改善箇所説明図

フロントブレーキ部拡大図

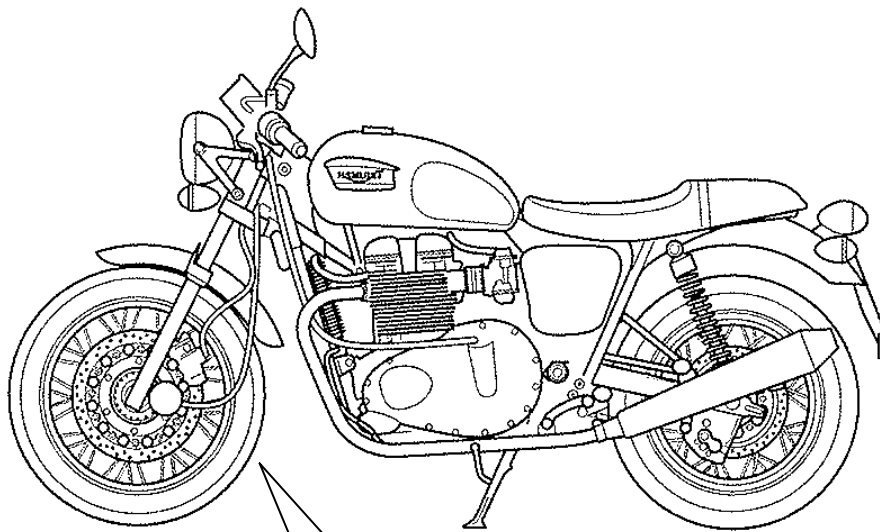
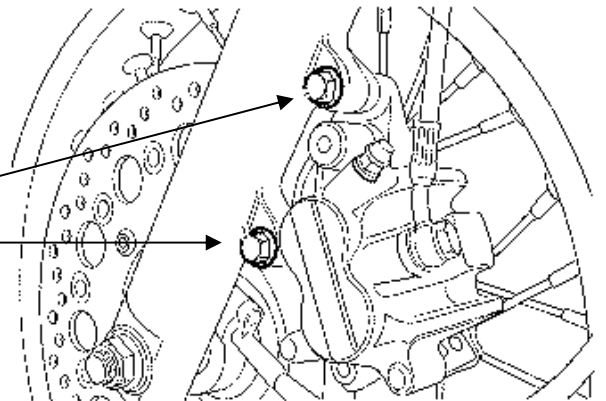
前輪用制動装置のブレーキキャリパ固定ボルトにおいて、当該ボルトの長さが不足しているものが組み付けられている。そのため、そのまま使用を続けると、当該ボルトがゆるみ、最悪の場合、ブレーキキャリパが外れ、前輪のブレーキが効かなくなるおそれがある。

全車両、当該ボルトを対策品に交換する。

交換済み車両には、取付ボルトの頭に、直径 5 mm の白ペイントマークを塗布する。
